Tilbakemelding om mangler - Fjerne hekk og sette opp gjerde - gnr. 149, bnr. 92 - Tresåkervegen 9

Tiltak: Fjerne hekk og sette opp gjerde
Byggested: Gbnr: 149/92 Tresåkervegen 9
Tiltakshaver: Odd Inge Sandvik
Ansvarlig søker:

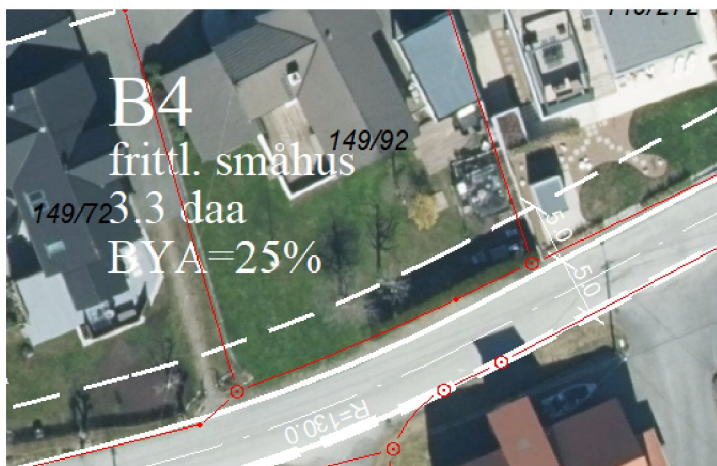
Som tidligere informert må det søkes om dispensasjon fra regulert byggegrense langs veg. Byggegrensen er vist i stiplet hvit farge på utklipp under. Da gjerde/leveggen plasseres utenfor byggegrensen er den avhengig av dispensasjon.

Ber også om at leveggen og avstanden til grensen (0,1 meter) tegnes inn på situasjonskartet. Som tidligere tilbakemeldt må avstanden til formålsgrense veg (heltrukket hvit linje på utklipp over) være minst 1 meter. Dette ser det ut som du ivaretar med plassering som omsøkt.
